Progetto per la Realizzazione di un Parco Eolico Offshore da Otranto a Leuca - Odra Energia- incluse le opportune opere di connessione alla RTN (cod. MYTERNA 202100983 - 202100984 - 202100985 - 202100986) Osservazioni VIA. ID: 10927

Figura 4.32: Ubicazione dei siti ambientali protetti nei pressi dell'area di progetto lato mare. Fonte: Ministero dell'Ambiente

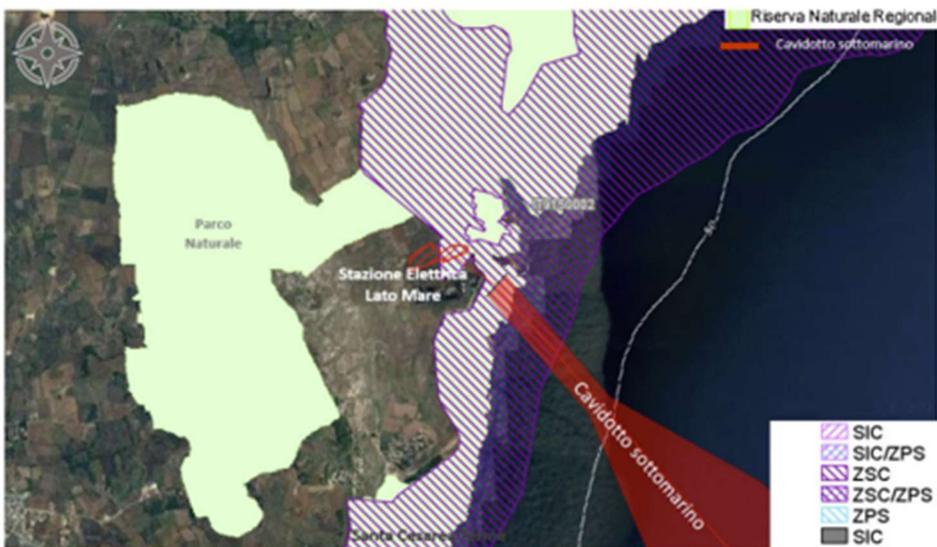
Progetto nella prima relazione del proponente Odra Energia srl (presentata a dicembre 2021):

**Figura 203: Alternative di localizzazione del *junction pit* e ZSC "Costa d'Otranto Santa Maria di Leuca". L'alternativa preliminare è identificata in giallo, quella progettuale in rosso.**

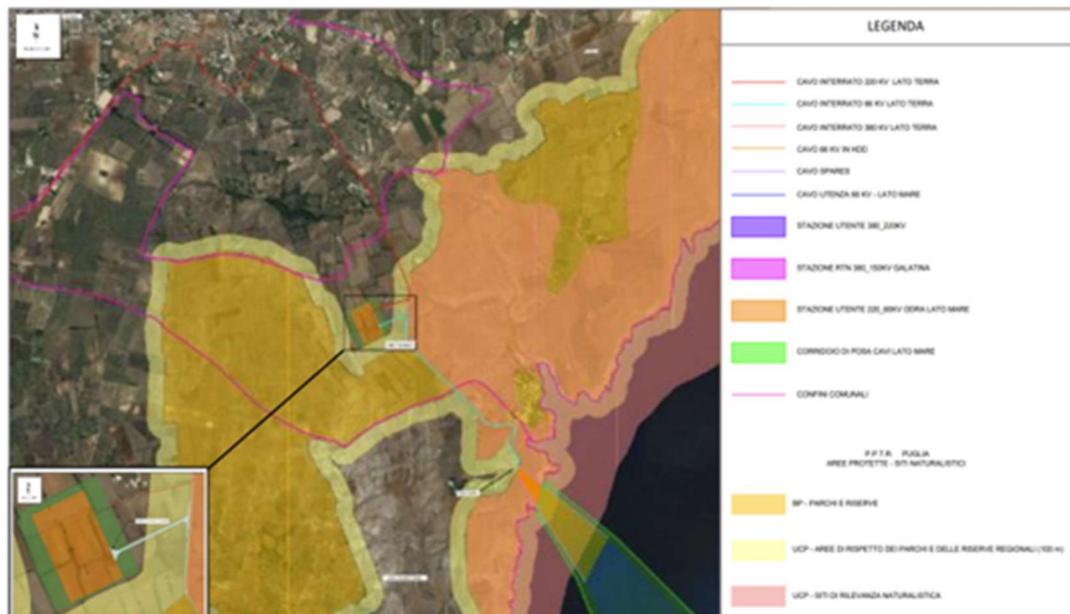
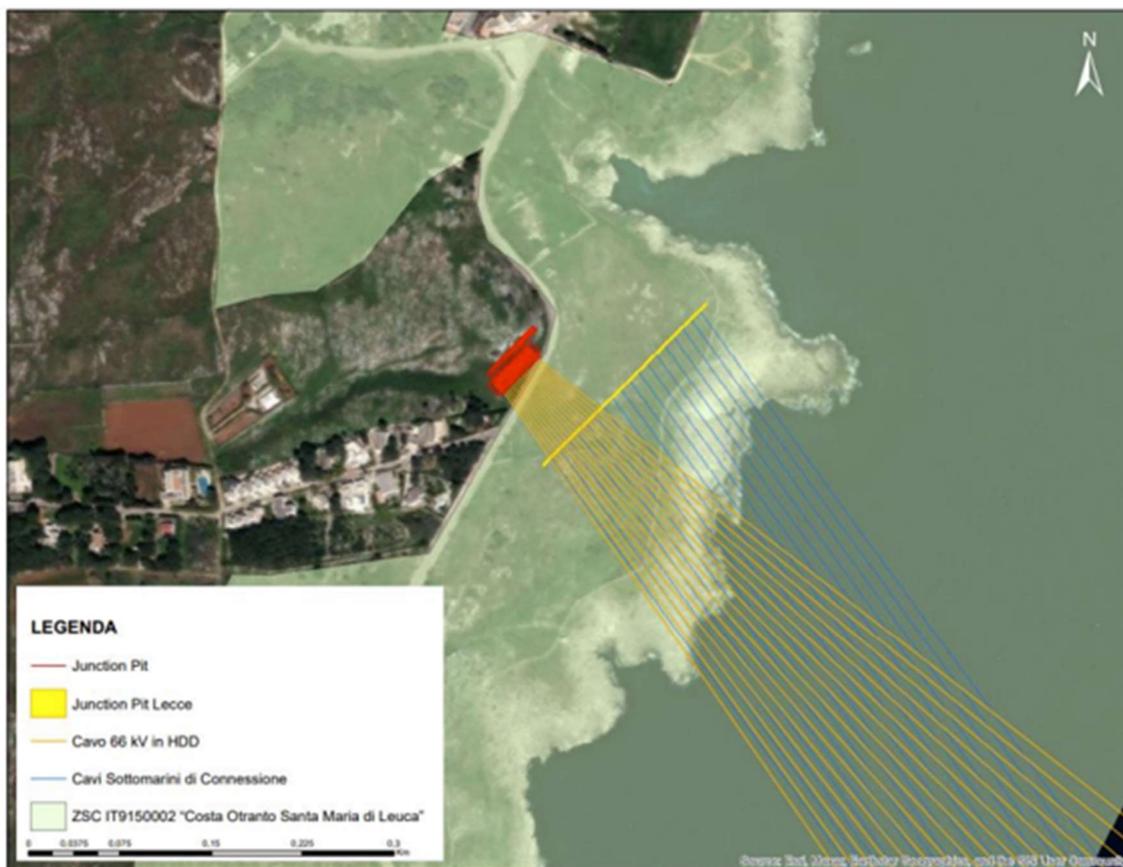
Quando un'immagine vale più di mille parole, mille documenti, relazioni e osservazioni: 28 civili abitazioni e diverse strutture ricettive situate nella località "La Fraula" del Comune di Santa Cesarea Terme, zona interessata da un grande afflusso di persone e bambini soprattutto nel periodo estivo, per volere del proponente Odra Energia, si troveranno "circondate" dal punto di giunzione tra i cavi marini e cavi terrestri.

In un luogo in cui da decenni, forse da secoli, tutti i cittadini hanno potuto usufruire della libera balneazione, verranno installati cavi sottomarini che ovviamente, come spiegato successivamente, emaneranno campi elettromagnetici con tutte le conseguenze, anche in termini di salute, del caso, come peraltro riportato nella Valutazione di Impatto Ambientale della società proponente.

**Figura 67: Inquadramento dell'intervento su siti Rete Natura 2000.**

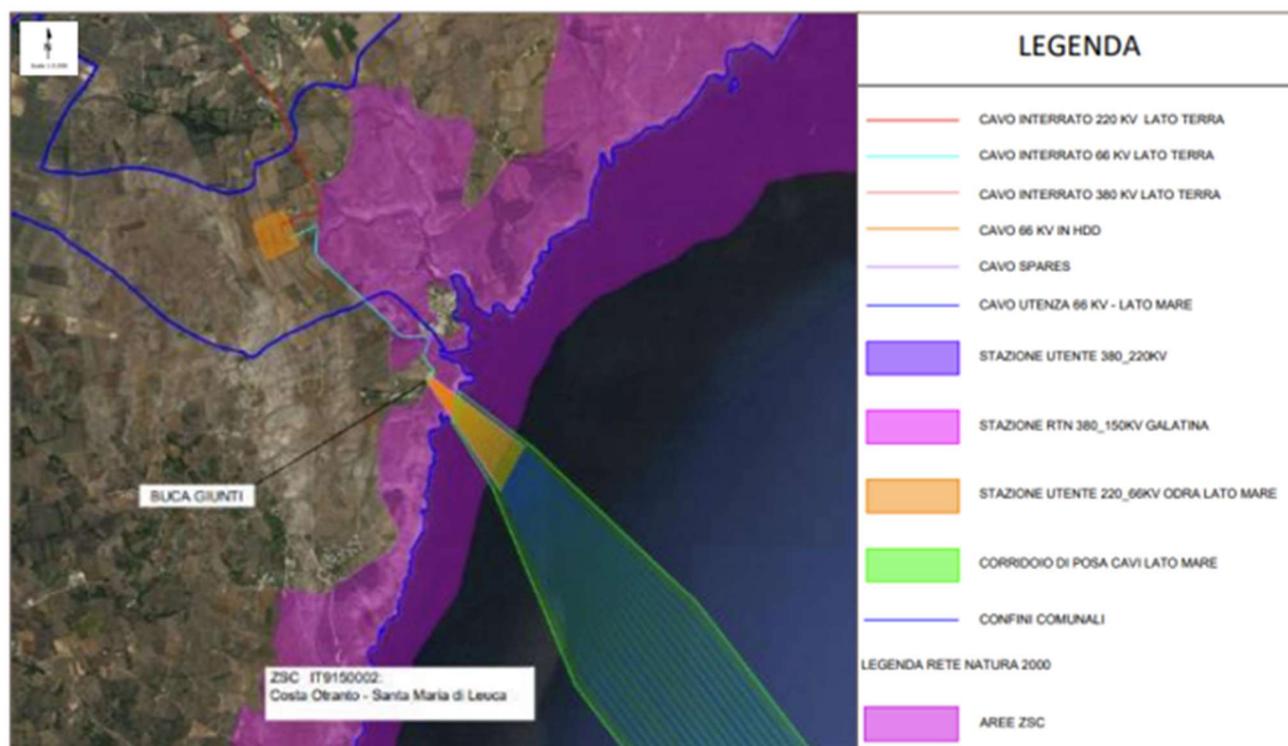
Mi chiedo, e chiedo ai responsabili che devono valutare questo progetto, quale sia l'opportunità di proseguire con questo scenario progettuale predisponendo uno Studio di Valutazione di Incidenza Ambientale, quando abbiamo già diversi elementi e ahimè parametri che raccontano a cosa stiamo andando incontro.

Figura 3:8: Esempio di protezione di un cavo sottomarino con cubicoli

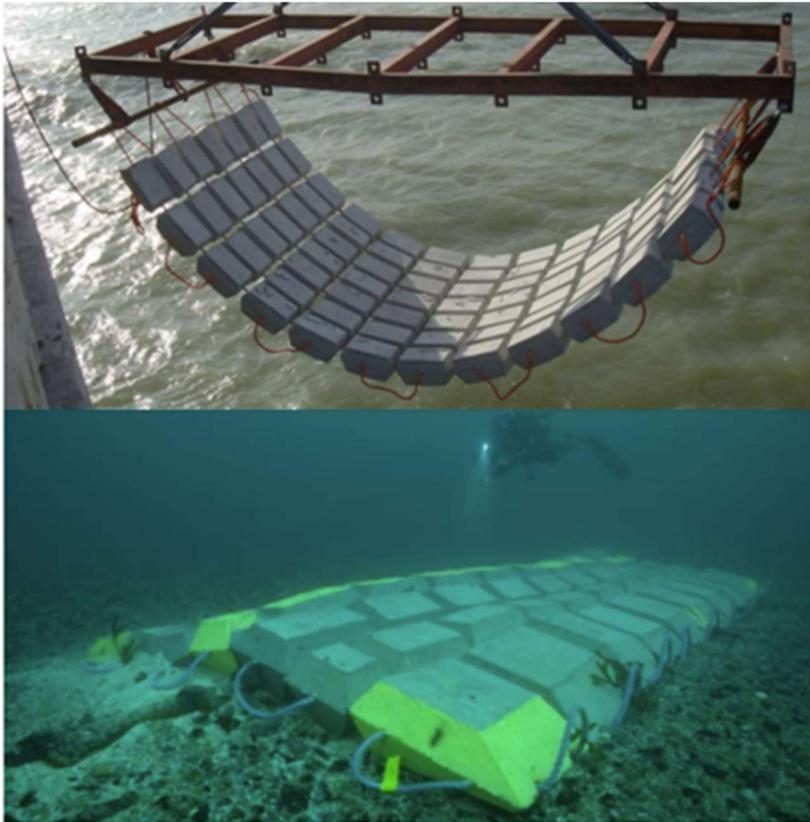
Inoltre, anche per il delicato tema dell'habitat, è la stessa Odra ad affermare che il punto di giunzione dei cavi sottomarini individuato in località "La Fraula" è all'interno di un'area di notevole interesse pubblico, ma oltre a comunicare che il progetto sarà sottoposto a valutazione successiva, non fornisce una soluzione a riguardo, anzi, nella relazione elettrica del 23/08/2021, la stessa Odra (pagina 40 della relazione elettrica) dichiara che i cavi sottomarini emanano campi elettromagnetici che aumentano la temperatura dell'acqua di circa 2,5 gradi (con conseguente modifica della fauna marina), avverte quindi di non avvicinarsi ad 1 metro rispetto ai cavi marini (escludendo quindi la balneazione presso la Fraula e Porto Russo per una questione di serio pericolo) e di considerare la distanza di sicurezza di metri 6 per i cavi terrestri.
